### Feststellungsentwurf

**Tektur A**

Unterlage 5 / Blatt-Nr.: 1 A  
Lageplan  
Bau-km 0+000,00 bis 0+780,00  
Maßstab: 1:1000

Aufgestellt: <b>DEGES</b> planung- und -bau-Gesetz Zweites St. 10/17 Berlin		gez. I.A. Breinig
Berlin, den 07.12.2017		
B 107, Südbund Chemnitz - A4 Verkehrseinheit 323.1

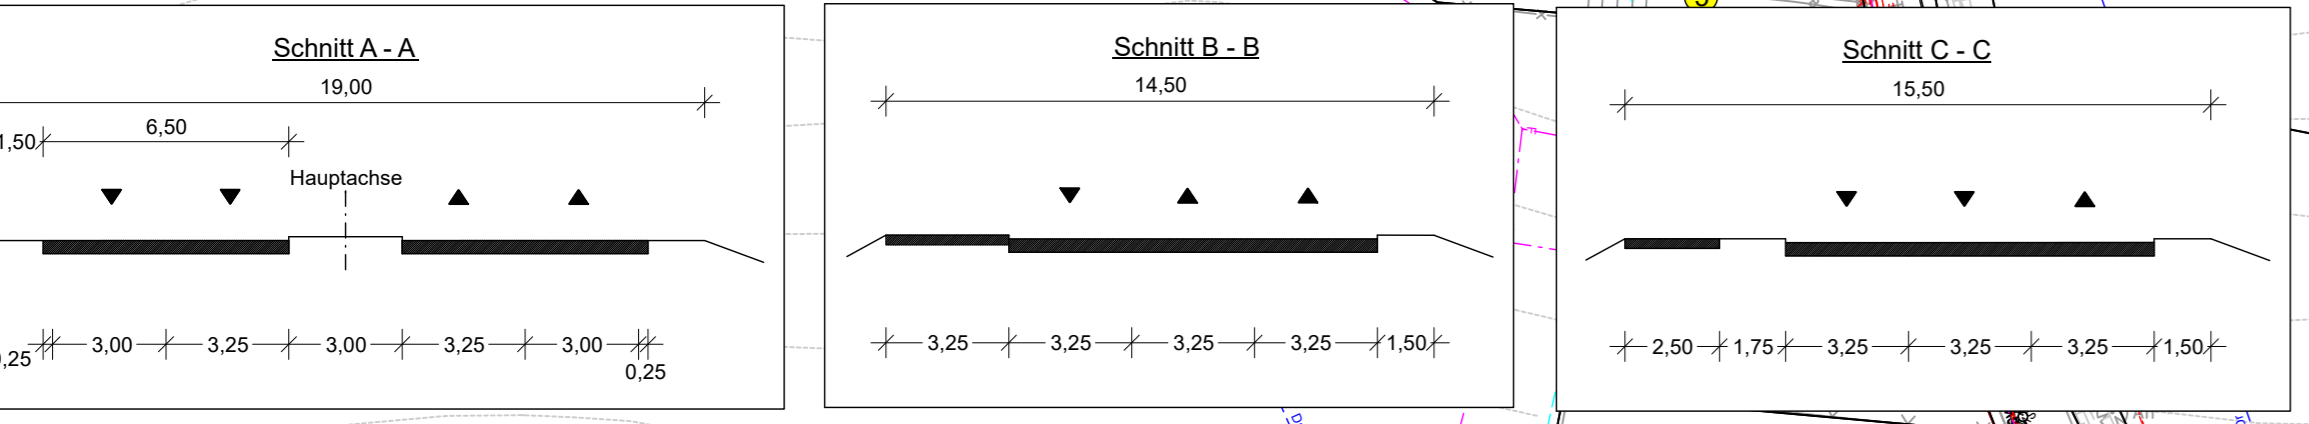
1. Entfall der Dichtwand am Eibsee	10.02.2020	Engelke
Nr.	Art der Änderung	Datum
